Wyjaśnienie zapisów w zakresie specyfikacji i wymagań technicznych dla projektowanej wymianie stolarki okiennej w sali sportowej ul. Marcinkowskiego 2 w Nowogrodzie Bobrzańskim

2. Przedmiar

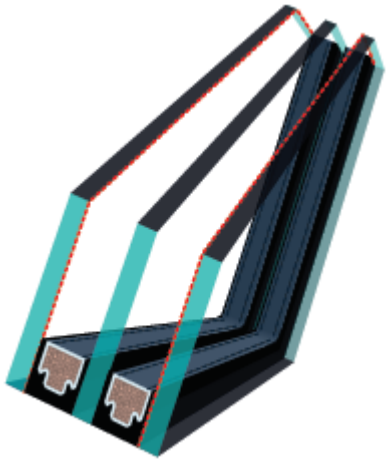
Dział – Stolarka okienna

Poz. 5,7 i 8 – Okna z kształtowników PVC z nawiewnikami z jednym polem otwieranym mechanicznie oszklone szkłem bezpiecznym

Wyjaśnienie zapisów zamówienia przetargowego:

Wszystkie zapisy zamówienia dotyczą stolarki trzyszybowej. Zamawiający wymaga zastosowania w zakresie wymiany stolarki okiennej zastosowanie pakietu:

- dwukomorowy pakiet szybowy 4HT-Tg12Ar-4-Tg12Ar-4T

- Pakiet szybowy dwukomorowy 4HT-Tg12Ar-4-Tg12Ar-4T
- Szyba bezpieczna tzn. hartowana montowana od strony sali sportowej – chroniąca przed skaleczeniem po jej stłuczeniu; ciepła ramka dystansowa, wykonana z tworzywa sztucznego; wewnętrzna szyba z powłoką niskoemisyjną.
- Wnętrze pakietu wypełnione gazem szlachetnym – argonem.
- Dodatkową ochroną stolarki okiennej jest siatka polipropylenowa wg odrębnego postępowania (szkło w oknach w okoliczności stłuczenia chroni przed skaleczeniem ale nie chroni przed jej rozbiciem stąd główną ochroną szkła okiennego jest siatka – jeden element nie wyklucza zastosowania drugiego)
